## Remarques aménagements cyclables / piétons MRG

Réalisation : janvier 2026

Ce document s'appuie sur des observations de terrain réalisées par des bénévoles lors d'une balade à vélo début janvier 2026, dans le cadre de l'analyse des aménagements cyclables et piétons liés aux nouvelles lignes de tram et BHNS. Ces remarques reflètent l'état des lieux à cette période ; nous savons que des ajustements ont depuis été réalisés, en particulier l'ajout de nombreux marquages et le ponçage.

## > Rond-point de la gare

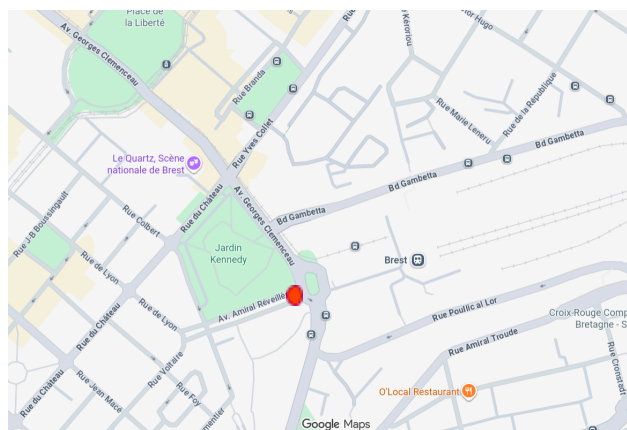
Signalisation horizontale indiquant la fin de piste cyclable manquante

## > Portion entre le rond-point de la gare et le croisement Gambetta/Clemenceau

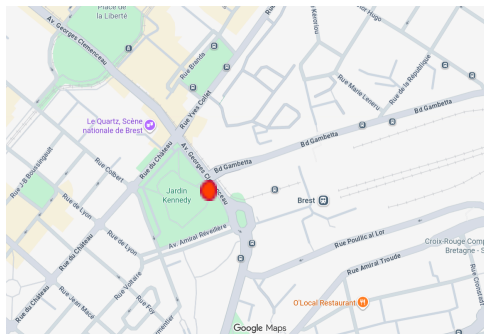
Plaques en métal dans le virage, risque de glissade

Dans l'autre sens (vers Liberté), le panonceau M12 indique uniquement la direction "tout droit", il devrait indiquer à droite et à gauche également.

Incompréhension : la piste cyclable ne continue pas tout droit. En face, c'est le trottoir. Pour les vélos il faut traverser les voies du tram (plus haut que les feux de circulation donc sans certitude de ce que vont faire les voitures) et traverser sans aménagement (outre les deux pictos) le boulevard Gambetta avant de retrouver la piste.

À la même intersection, le feu cycliste passe au vert en même temps que le feu des véhicules venant de la droite (venant de Gambetta), ce qui est dangereux, car dans une intersection on ne s'attend pas à ce qu'on ait un "vert" en même temps qu'une rue perpendiculaire. Le feu cycle devrait avoir son propre cycle, ou être calé sur le feu de la traversée piétonne.

### > Croisement avenue Clemenceau / rue du Château / Collet

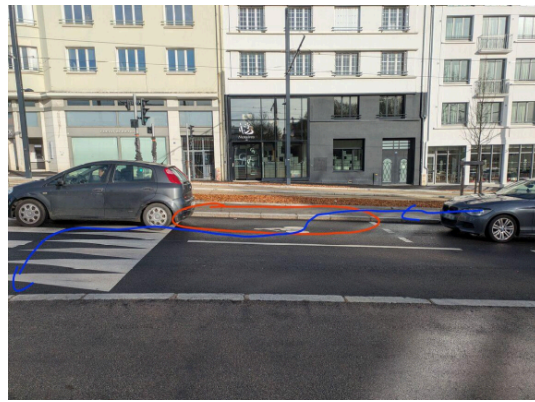
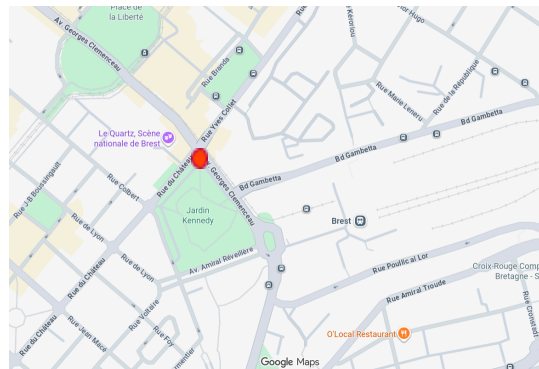
En venant de la gare, comment les vélos peuvent-ils tourner vers la gauche pour rejoindre la rue du château ?  
À cet endroit, et sur tout le long du boulevard Clémenceau, il y a une marche pour accéder au sas-vélo à partir de la piste cyclable ? Comment les cyclistes peuvent ils y accéder ?

Il serait utile d'installer un feu cycles plus en avant dans l'intersection (comme dans l'intersection Clémenceau/Jaurès). Actuellement de nombreux véhicules coupent la route aux vélos. Le M12 (au moins tout droit et droite) est aussi manquant.

### > Pont Place de la Liberté

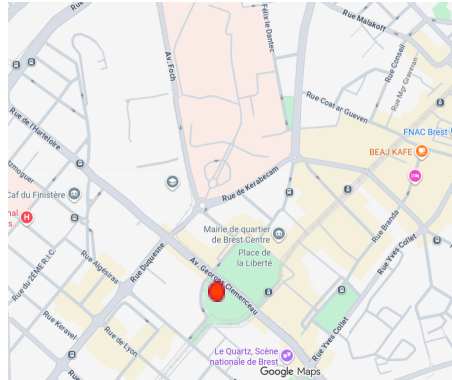
Le panneau bleu “bus/vélos/taxi/ambulances” devant l’office du tourisme est un vestige pré-tram. Il n’a plus lieu d’être. (edit 13/02, panneau enlevé)

Attention à l’eau qui s’accumule déjà sur la chaussée, alors qu’il n’a pas plu depuis quelques heures au moment de la photo (le reste de la piste cyclable est sec)

### > Croisement Duquesne / avenue Clemenceau

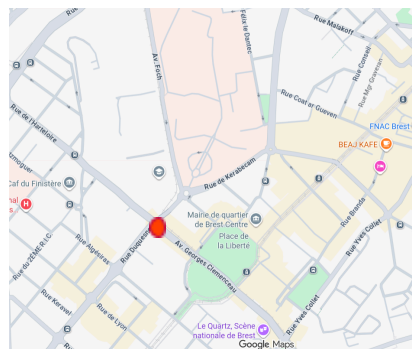
Rupture de continuité dans un carrefour pourtant très fréquenté

### > Avenue Foch

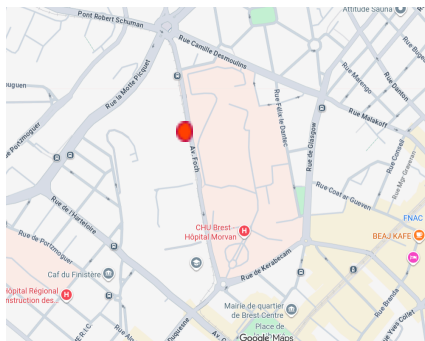
La piste zigzague entre les pylônes ...

Des adhérent.e.s nous ont signalé des incompréhensions sur la présence / utilité des feux vélos et des panneaux M12 associés sur le long de l'avenue → même incompréhension qui revient plus tard sur la partie Bellevue

### > Rond-point Albert 1<sup>er</sup> et pont Le Blé

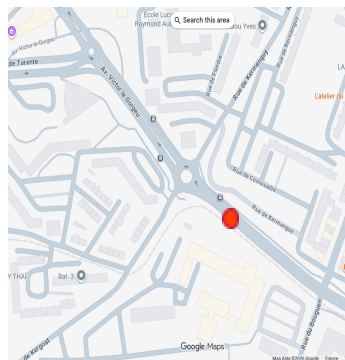
À la sortie de l'avenue Foch, le marquage cédez le passage est après la piste cyclable, donc les voitures attendent sur la piste.

Où sont les lampadaires sur le pont Le Blé mis à part les mini lampadaires côté nord ?

### > Avenue Le Gorgeu

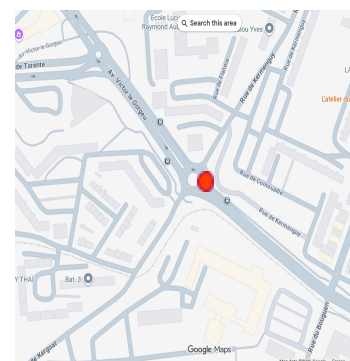
De manière générale, il est dommage que certains aménagements sur cet axe se soient fait au détriment des piétons. Des usager.e.s fréquentant la fac nous ont souligné la réduction notable de la largeur des trottoirs

### > Rond Point de Dun Laoghaire

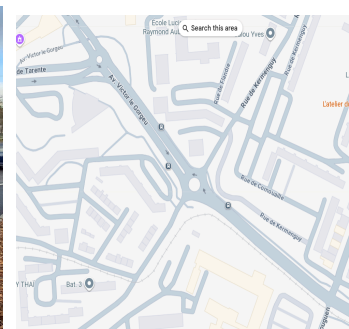
Le passage ne fait que 1,2 m de large (hors caniveau). Ce triporteur passe juste, d'autres modèles ne passeraient pas. De plus les cycles sont contraints par l'îlot de prendre le rond point à la périphérie, ce qui est la position la plus dangereuse. Pourquoi ne pas avoir fait un sas vélo (moins coûteux et plus sécurisant) ?

De plus, le projet MRG a fortement dégradé l'aménagement, une remise en état est-elle envisagée ?

## Absence totale d'aménagement

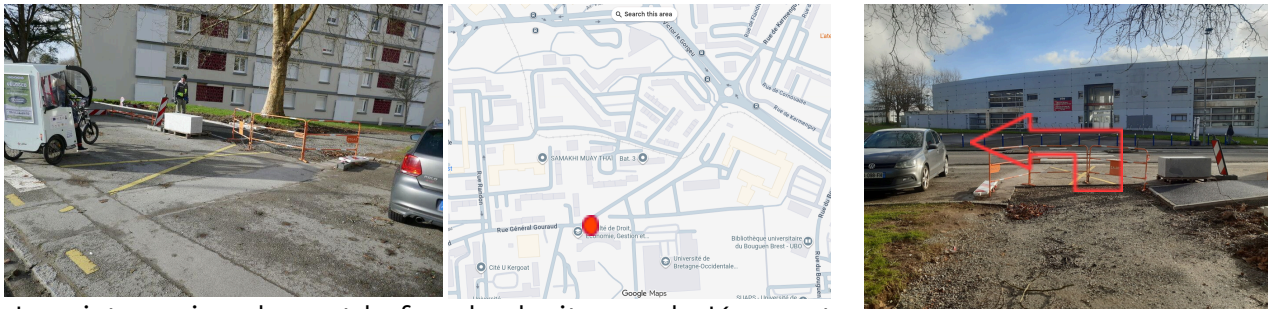
La piste arrive devant la fac de droit, rue de Kergoat, puis les cyclistes reprennent la route (pas de piste ni de bande cyclable) = problème de continuité !!!  
On ne voit pas comment se fera la transition de la piste vers la rue de Kergoat, surtout dans la direction vers Le Gorgeu.

## > Rue du Duc d'Aumale

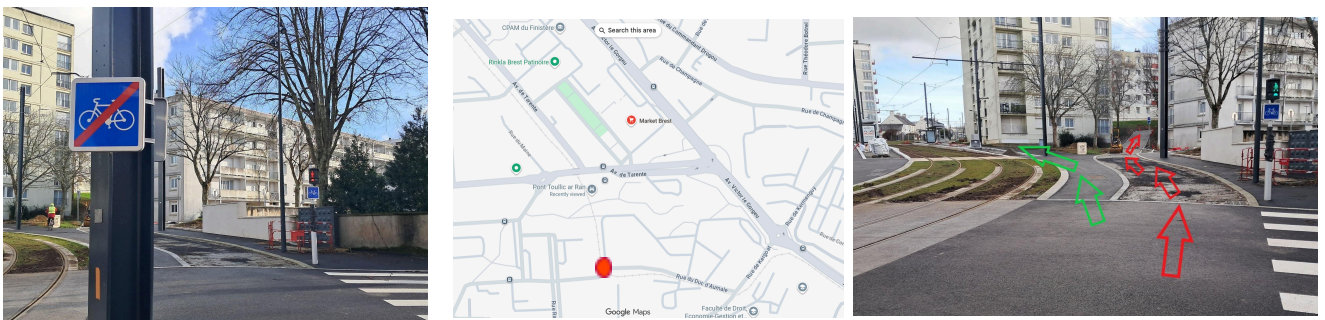
Coffre télécom en plein milieu d'un trottoir piéton

## > Pont Toullic ar Ran / rue du Maréchal Valée

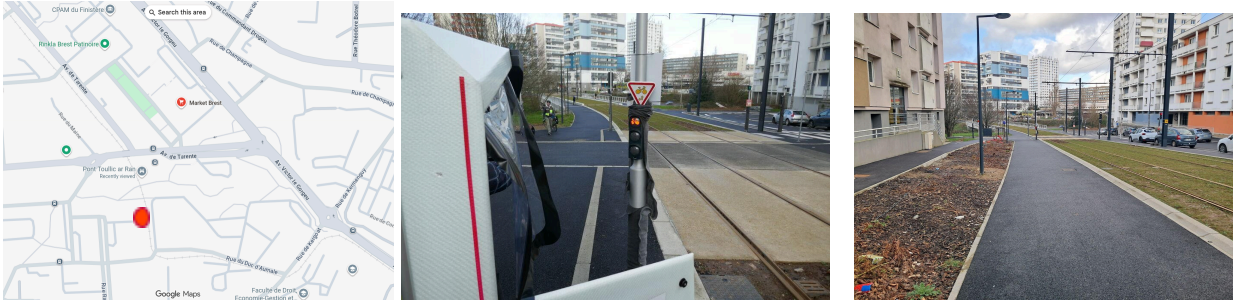
À plusieurs endroits sur le trajet on rencontre un M12 surmontant un feu réservé aux cycles. Comme la fonction du M12 est de neutraliser le feu pour les cycles, pourquoi ne pas s'être contenté d'un panneau AB3a ? Point positif, usage de panneaux M12 bi-directionnels + la piste cyclable bi-directionnelle est très appréciable.

Étant donné qu'il n'avait pas plu abondamment le jour de la balade, voir ce que pourraient donner ces flaques d'eau en cas de fortes pluies

## > Intersection rue de Normandie / Avenue de Tarente

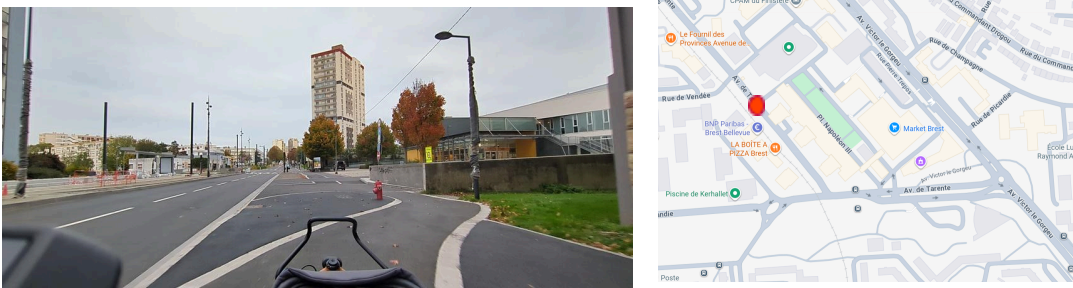
La majorité des motorisés considèrent que continuer avenue de Tarente c'est aller tout droit et ne se doutent pas que pour les cycles qui viennent de la rue de Normandie, les motorisés qui remontent vers l'avenue Le Gorgeu tournent à gauche. Il est nécessaire que les cycles des feux soient ajustés en conséquence. Un problème se présente également dans le cas où la voiture tourne à droite. Puisque les cyclistes et voitures s'arrêtent au même feu (très en amont du carrefour), lorsque celui-ci passe au vert voici les deux trajectoires d'une voiture

(violet) et d'un vélo (rouge).

### > Croisement Avenue de Tarente / rue du Dauphiné

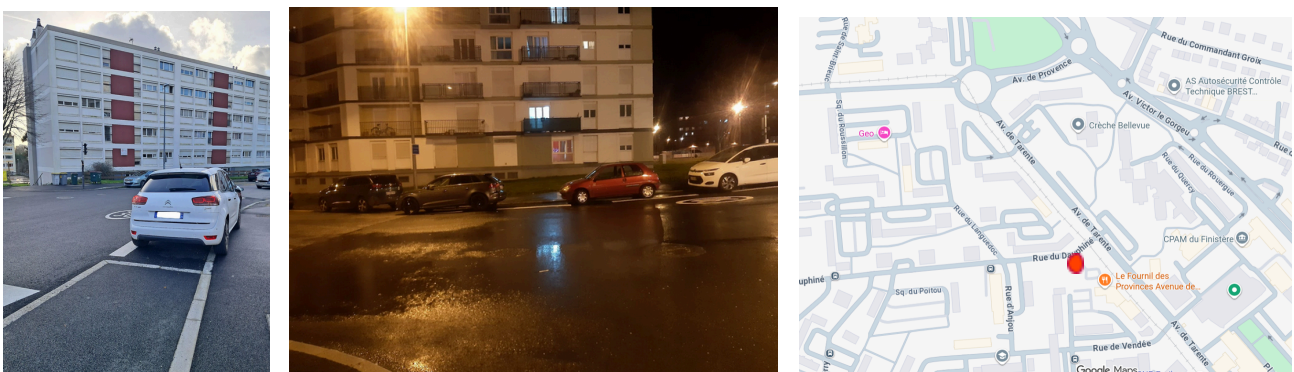
Voitures stationnées sur la sortie de piste cyclable : la bordure accentue la ressemblance avec un stationnement voiture

(panneaux "stationnement interdit"? Pictogramme vélo au sol ? Isolation de la sortie par des potelets ?)

### > Avenue de Tarente

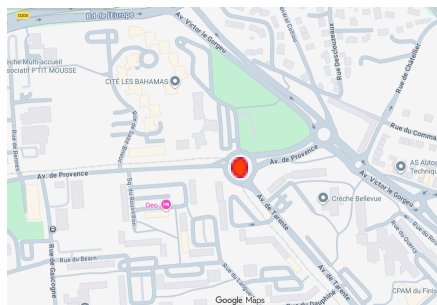
La piste unidirectionnelle à l'écart des voitures (et séparée des piétons!) est super.

### > Rond point entre avenue de Provence et rue Le Gorgeu

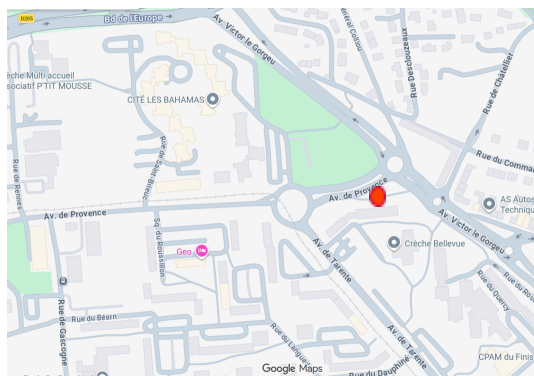
Configuration arrêt de bus entre le rond-point de Provence et l'avenue Le Gorgeu : la piste cyclable passe derrière un arrêt de bus avant de plonger brusquement sur la chaussée. Aucune visibilité pour les automobilistes et les piétons. La pub devrait être remplacée par une vitre.

### > Avenue de Provence

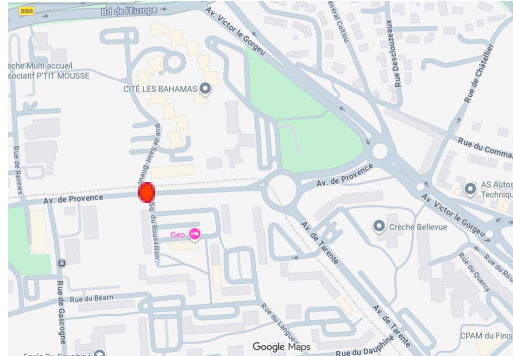
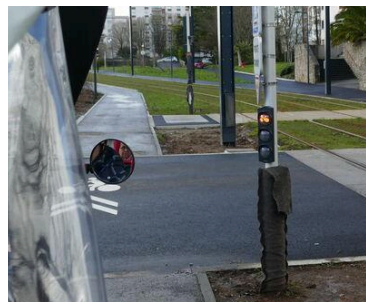
On trouve plusieurs fois cette configuration : le feu est tourné vers la piste, le M12 est tourné à 90°. A qui s'adresse-t-il ? (la flèche « tout droit » désigne-t-elle l'avenue de Provence ou la traversée des voies?) Quand on vient de la chaussée on ne voit pas quel feu le M12 neutralise, quand on est sur la piste on ne voit pas que le feu est neutralisé par un M12 :

Des voitures stationnent sur la totalité de la piste cyclable tout le long de l'avenue (école Quizac + magasin Carrefour à proximité)  
Il faudrait ajouter une séparation physique pour sécuriser les abords de l'école.

Nous espérons qu'une fois les travaux finis, ces gaines ne gêneront pas la circulation, sinon pourquoi ne pas les avoir placé à l'extérieur de la piste ?

### > Croisement Avenue de Provence / Rue de Saint-Brieuc

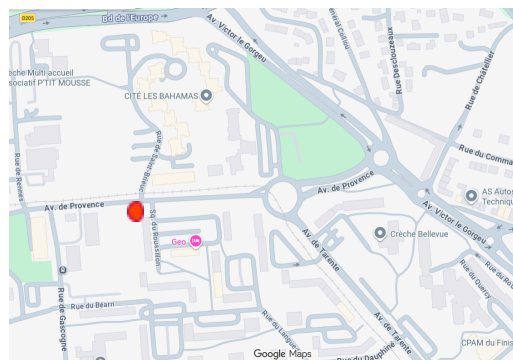
Signalisation confuse : à ce carrefour la cycliste ne peut pas tourner à gauche à cette hauteur

### > Croisement Avenue de Provence / Rue de Gascogne

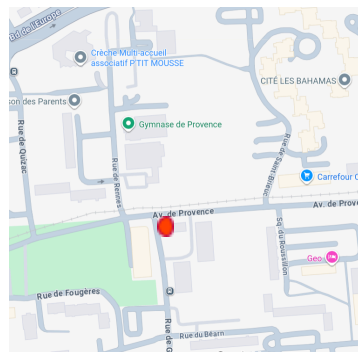
Des flaques d'eau restent sur le revêtement, + de risques de glissades avec l'eau et les feuilles humides, + de risques de verglas

Le revêtement étant complètement lisse et imperméable, l'eau y stagne plusieurs heures après une averse alors que la chaussée et le trottoir sèchent

rapidement (implique un équipement pluie même s'il ne pleut et ne pleuvra plus).

Le "gain" en vitesse théorique de ce revêtement n'est pas visible compte tenu de la fréquence des arrêts (feux, carrefours) et ne compense pas l'inconvénient de l'eau stagnante. Un cycliste à 20km/h ou plus privilégiera la chaussée.

### > Croisement Avenue de Provence / Rue de Rennes

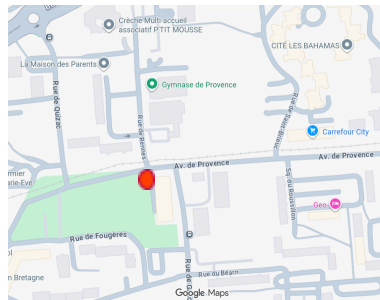
Plusieurs carrefours sont conçus tel que : détour pour les cyclistes qui veulent tourner à gauche

### > Croisement Avenue de Provence / Rue de Fougères

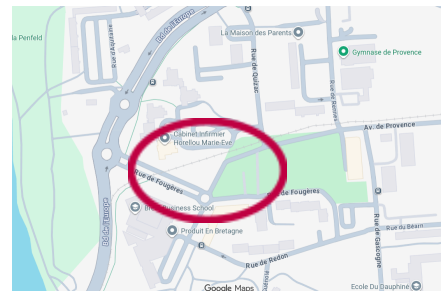
Gros point noir dans cette zone - Détour et sécurité :

Venant de l'avenue de Provence, en l'absence de marquage on se retrouve ici en se demandant par où on rejoint le pont de la Villeneuve.

En venant de l'hôpital, les cyclistes doivent rejoindre le rond point puis remonter + aucune signalisation actuellement pour indiquer l'itinéraire cyclable.

Il y a pourtant la place pour une piste le long de la ligne de tram

En cherchant un peu, on s'aperçoit qu'il faut quitter le rond point après l'intersection, en faisant un virage à 135° et en évitant des potelets et des blocs béton, les cyclistes risquent de faire un tout droit si l'aménagement n'est pas plus adapté et indiqué.

### > Pont de la Villeneuve

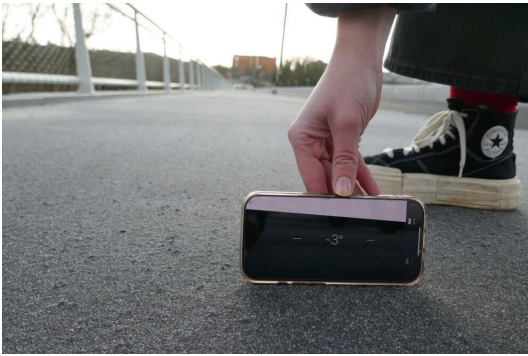
Pour le moment le pont ne dispose pas d'éclairage pour la voie cycliste/piéton, des cyclistes ayant circulé ici de nuit nous ont dit être éblouis par les phares des voitures et ne pas voir les piétons

Positif : les vélos sont à l'écart des voitures donc protégés.

Négatif : En cas de déséquilibre ou de choc, la hauteur de la barrière semble trop basse. C'est une inquiétude qui nous a été soulevé à plusieurs reprises par des adhérent.e.s.

La largeur de l'espace cyclable + piéton paraît trop étroit pour 2 voies cyclables + 1 voie piétonne, notamment lors du passage de vélo de gros gabarits.  
La largeur maximale mesurée est de 3m, mais il existe des rétrécissements avec la présence de feux (cf photo) où la largeur est de 2m40.

À certains endroits du pont, le dévers est juste un peu supérieur au maximum (et non à la norme) permis par l'« Arrêté du 15 janvier 2007 portant application du décret n° 2006-1658 du 21 décembre 2006 relatif aux prescriptions techniques pour l'accessibilité de la voirie et des espaces publics ».

Les évacuations du pont de la Villeneuve paraissent un peu étroites pour ne pas nécessiter un entretien très fréquent.

### > Intersection Glasgow/Coat Ar Gueven

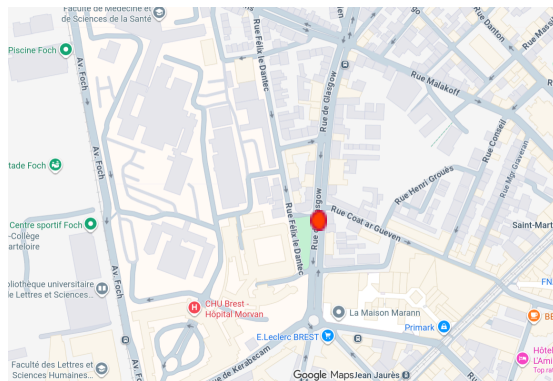
- Le premier “sens interdit sauf vélo” est inutile car en extrémité de rue, il y en a déjà aux intersections plus en amont. L’enlever libérerait de la place sur le trottoir, et diminuerait la charge cognitive des usagers
- Ensuite, le marquage au sol (cédez le passage) ne correspond pas au panneau (stop), un cédez le passage serait plus approprié qu’un stop car les véhicules ne circulent que dans un sens et la visibilité est bonne
- Concernant l’îlot central, il est trop étroit pour un vélo standard, et absolument pas adapté pour un cargo
- De la même façon que pour les vélos qui sortent de la rue Coat Ar Gueven, il serait plus pertinent pour les vélos qui y entrent à partir de la voie de BHNS d’avoir un cédez le passage plutôt qu’un stop (bonne visibilité, véhicules circulant que dans un sens).

### > Croisement boulevard Montaigne / rue Donnart

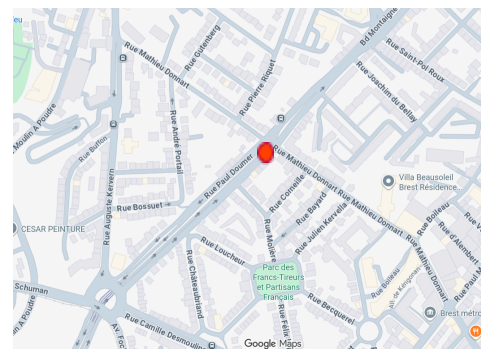
Pas de continuité pour l’instant, à voir ce qu’il sera fait à la fin des travaux ?

## > Carrefour Blum / Montaigne

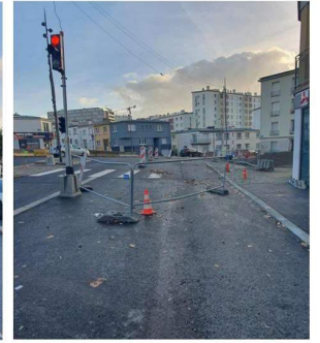
Fin ou interruption de piste cyclable?

Plaques métalliques proches du virage à prendre pour emprunter la piste cyclable en venant du bd. Montaigne

**> Boulevard Léon Blum (contre-allée)**

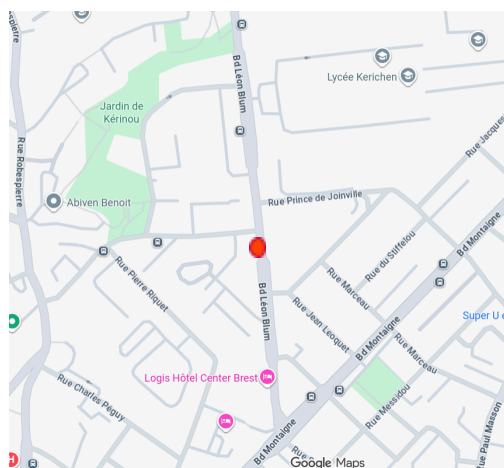
- a) Trottoir dit « traversant » mais pierres de délimitation en travers du trottoir et donc visuellement interruption de la continuité piétonne
- b) Occultation de piste cyclable par l'interruption de son coloris propre par le coloris « chaussée », notamment pour démarquer la piste cyclable en venant de la contre- allée

### > Place de Bretagne

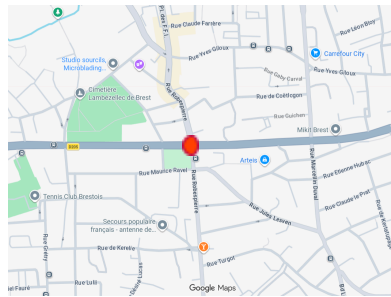
Au niveau de la station BHNS place de Bretagne : multiples traversées imposées aux piétons à travers piste cyclable en raison d'interruption du trottoir en haut et en bas de la station BHNS.

a) le piéton devra zigzaguer à travers la piste cyclable à 2 reprises entre Jules Lesven et Bd. de l'Europe et ce dans les deux sens.

b) Passages piétons non encore positionnés, ni picto vélo sur pistes mais sans doute, même après réalisation de de ces derniers, le piéton marchera-t-il plutôt sur la piste cyclable — surtout à l'approche du passage du bd. de l'Europe en raison de la ligne de désir en droite ligne de la piste cyclable

### > Rue Robespierre (au niveau de La Poste)

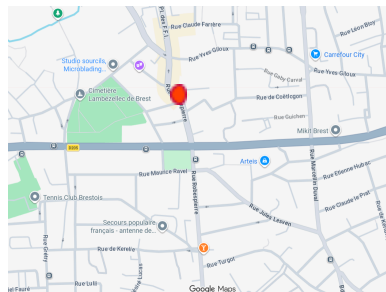
Manque chevrons indiquant le croisement pour rejoindre, sans mettre pied à terre, la zone de rencontre et pour aller vers place des FFI.  
Absence de dispositifs empêchant le très fréquent détournement des piste cyclable et trottoir - y compris sur passage piéton - en « arrêt minute » par automobilistes se rendant aux commerces et services sous prétexte qu'il n'y aurait pas d'autre solution.
